Правила № 46 (устройства непрямого обзора)

Предложение по поправкам к Правилам № 46 (устройства непрямого обзора)

Представлено экспертом от Японии*

Рис. 3 а)

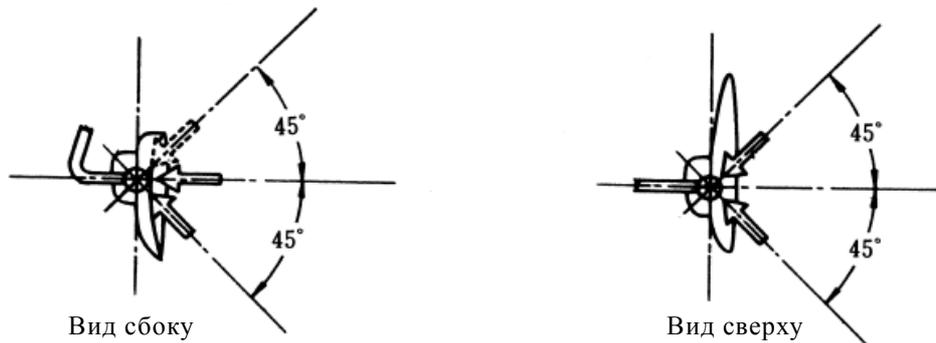
В случае внутреннего зеркала силу прикладывают к центру направляющего шарнира зеркала заднего вида со стороны отражающей поверхности зеркала в каждом из следующих направлений (см. рис. 3 а):

- а) параллельно центральной оси транспортного средства;
- б) под углом 45° к центральной оси транспортного средства слева и справа по горизонтальной плоскости; и
- в) под углом 45° сверху или снизу относительно горизонтальной прямой, расположенной на вертикальной плоскости, параллельной центральной оси транспортного средства.

Рис. 3 б)

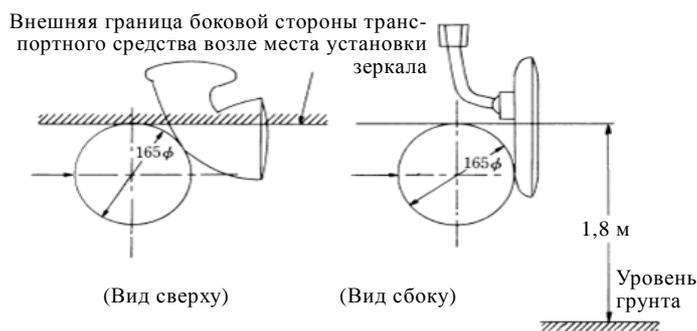
В случае внешнего зеркала установить цилиндр диаметром 165 мм таким образом, чтобы внешний край цилиндра касался внешней границы боковой стороны транспортного средства возле места установки зеркала или прямой, проведенной на высоте 2 м над уровнем грунта. К центральной оси цилиндра с противоположной от зеркала стороны прикладывают силу, направленную параллельно центральной оси транспортного средства (см. рис. 3 б)).

Рис. 3 с)

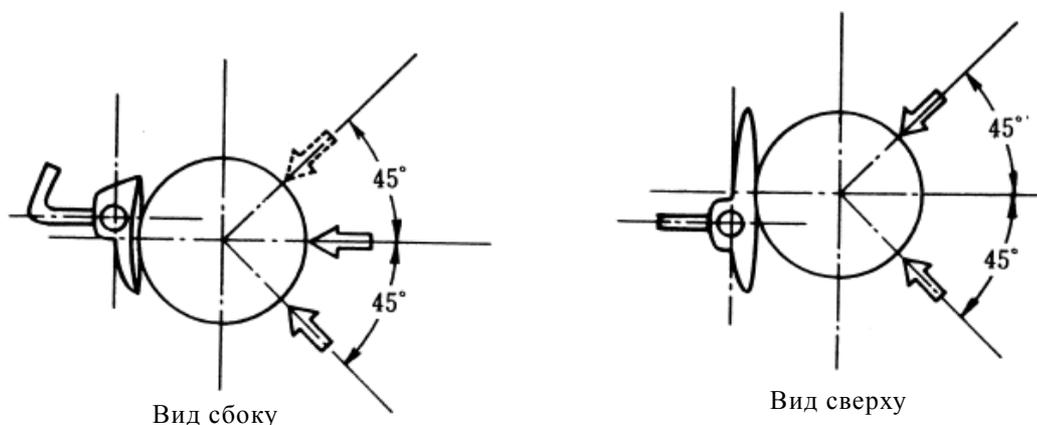
В случае внутреннего зеркала установить шарообразный предмет диаметром 165 мм таким образом, чтобы он касался центра отражающей поверхности: к центру этого шарообразного предмета прикладывают вперед силу в каждом из следующих направлений (см. рис. 3 с):

- параллельно центральной оси транспортного средства;
- под углом 45° к центральной оси транспортного средства слева и справа по горизонтальной плоскости; и
- под углом 45° сверху или снизу относительно горизонтальной прямой, расположенной на вертикальной плоскости, параллельной центральной оси транспортного средства.

Рис. 11

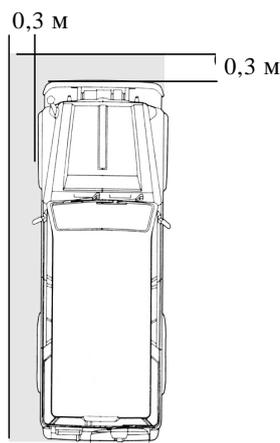
В случае транспортных средств категории М цилиндр диаметром 0,3 м и высотой 1 м, касающийся передней и боковой стороны транспортного средства со стороны пассажира, должен частично просматриваться в поле прямого обзора или в поле обзора, обеспеченном при помощи любого зеркала, в том числе зеркала для наблюдения (см. рис. 11). В этом случае точки расположения глаз для прямого обзора определены в приложении III. Однако непросматриваемая зона, создаваемая передней стойкой или внешним зеркалом заднего вида, как указано в приложении IV, исключается. Если поле обзора не удастся обеспечить такими способами, то его могут обеспечивать путем установки видеокамеры/видеомонитора при условии, что этим видеоустройством легко управлять при просмотре изображений.

Рис. 1

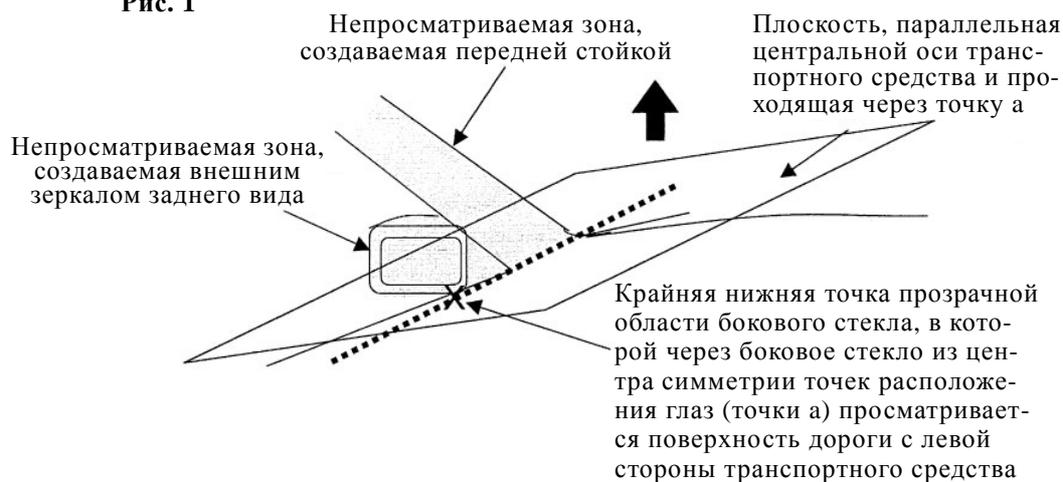
Пределы непросматриваемой зоны, создаваемой передней стойкой или внешним зеркалом заднего вида, как указано в пункте 15.2.4.10, определяют зону, отвечающую следующей формуле. В этом случае при наличии нескольких непросматриваемых зон каждая непросматриваемая зона должна отвечать условиям, предусмотренным в данной формуле:

$$X \leq 0,292 \cdot L - 0,203,$$

X(м): пределы непросматриваемой зоны, т.е. расстояние между центром цилиндра, имеющим точку касания с передним краем непросматриваемой зоны, и центром цилиндра, имеющим точку касания с ее задним краем.

L(м): находится в непросматриваемой зоне, создаваемой передней стойкой или внешним зеркалом заднего вида. Расстояние между задним краем цилиндра, имеющего точку касания с задним краем непросматриваемой зоны, и передним краем заднего колеса, и передним краем заднего колеса.
